## **Stellungnahme zu Bebauungsplanentwurf Nr. 2109 – Appenzeller Straße**

Dem vorgelegten Masterplan Überarbeitungsstand IV / A8 vom 27.9.2018 sind eine Reihe von Änderungen zu entnehmen (vgl. Abbildung 2), die hinsichtlich der Auswirkungen auf das zu erwartende bodennahe Windfeld zu bewerten sind.

Abbildung 1: Ausschnitt des Lageplanes mit Stand Januar 2018

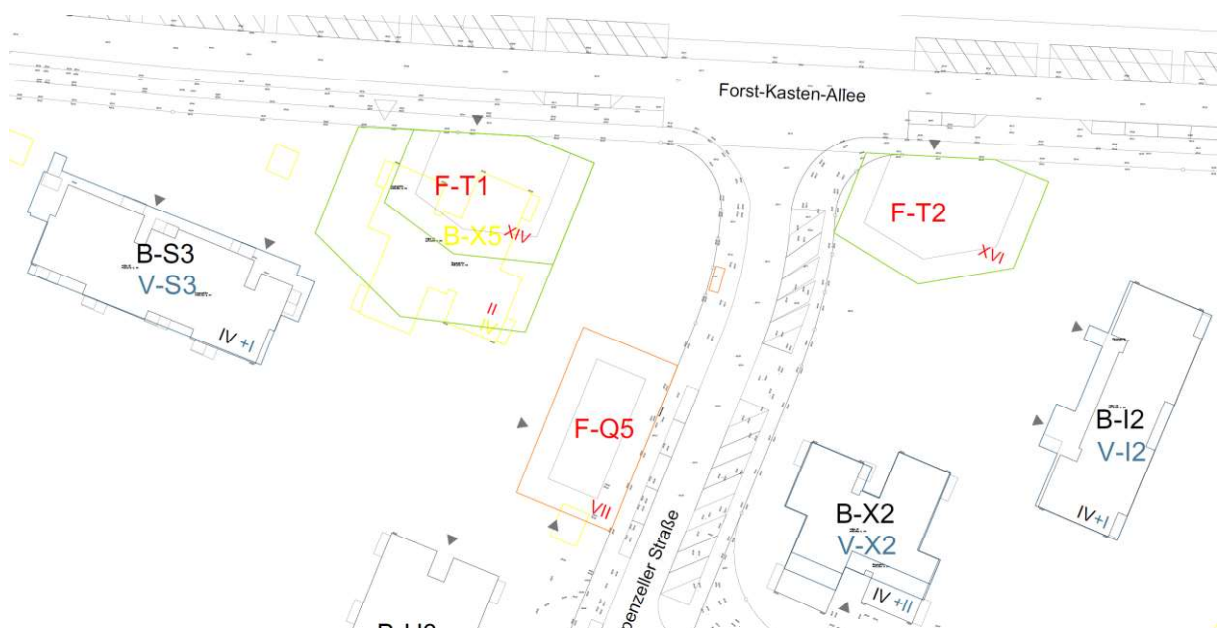
Besonderes Augenmerk wurde dabei auf die Außenbereiche der vier neuen Hochhäuser F-T1, F-T2, F-T3 und F-T4 entlang der Forst-Kasten-Allee (vgl. Abbildung 1) gelegt, die neben dem bestehenden Hochhaus B-B1 die höchsten Gebäude auf dem Gelände darstellen. Im Umfeld dieser neuen Hochhäuser werden überall mindestens die Anforderungen für Zugangsbereiche (Windkomfortstufe B) erfüllt. In weiten Bereichen um die Hochhäuser sind noch deutlich ruhigere Windkomfortverhältnisse vorzufinden, hier werden die Windkomfortstufe C und D erreicht.
